Objet : Réponse à l'avis de la mission Régionale d'Autorité Environnementale (MRAe) n° BFC-2022-3386 sur les dossiers de permis de construire n° PC 071 230 22 P0001 et PC 071 370 22 P0001 pour une centrale photovoltaïque flottante sur des anciennes gravières des communes de Gueugnon et Rigny-sur-Arroux

Mémoire en réponse à l'avis de la MRAe concernant le projet de centrale photovoltaïque flottant « de l'Arroux » sur les communes de Gueugnon et Rigny-sur-Arroux (71)

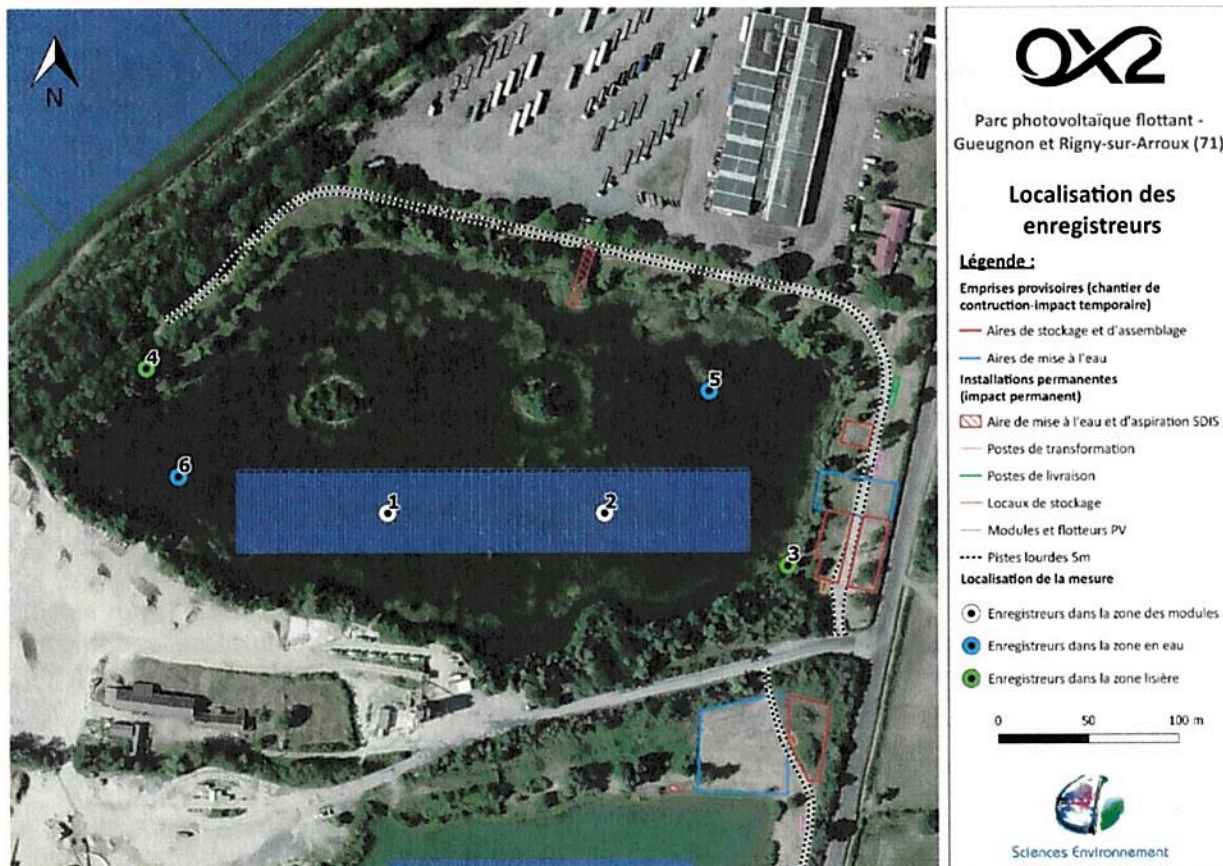
La MRAe recommande de justifier l'emplacement de la mesure de suivi de chiroptères, de prévoir un état initial avant la mise en œuvre du projet et d'étendre la mesure à un autre plan d'eau ayant un taux de recouvrement plus important. S'agissant d'un projet innovant avec des impacts difficilement prévisibles, la MRAe recommande de mettre en place un suivi renforcé des impacts sur la biodiversité.

L'étang n°2 a été choisi à cette fin car il présente les trois grands types d'ensemble adéquats. En effet, il s'agit du plan d'eau le moins couvert par des panneaux, et des espaces en eau de taille conséquente persistent. Le suivi permettra donc d'estimer si les comportements des chiroptères sont différents entre les zones préservées et les zones occupées par les panneaux (diminution des comportements de chasse au niveau des panneaux, diminution globale de la fréquentation dans les zones concernées par les modules en comparaison des zones préservées, etc).

Pour cela, plusieurs détecteurs automatiques de type SM4 seront déployés sur la zone :

- Deux enregistreurs seront mis en œuvre au niveau de la zone des modules. Il s'agira de la zone considérée comme potentiellement « impactée » ;
- Deux enregistreurs seront installés dans les zones en eau préservées. Ils seront disposés sur des bouées lestées ou ancrées. Les résultats de ces enregistreurs serviront de référence et de point de comparaison avec les résultats obtenus au niveau des enregistreurs en zone « modules ». Leur emplacement a été choisi afin d'éviter autant que possible le recouvrement des secteurs « zone en eau préservée » des secteurs « zone en lisière », et d'avoir des unités d'analyse bien distinctes ;

- Deux enregistreurs seront mis en lisières pour évaluer la fréquentation des zones de déplacement préférentiel des espèces. Ils permettront de comparer les résultats des inventaires chiroptérologiques obtenus en 2020, de comparer les résultats obtenus au niveau des deux autres zones et d'évaluer l'évolution des cortèges et de la fréquentation des lisières par les chiroptères au fil des ans.

Afin d'obtenir un état 0 complet avant la réalisation de la mesure, des enregistrements seront effectués dans les mêmes conditions que celles du suivi, mais avant l'implantation du parc. Par voie de conséquence, les points 1,2, 5 et 6 seront réalisés en pleine eau et les points 3 et 4 en ripisylve (mêmes conditions que lors du suivi). Les données collectées et analysées serviront de référence et de point de comparaison aux données obtenues au cours des années de suivi ultérieures.
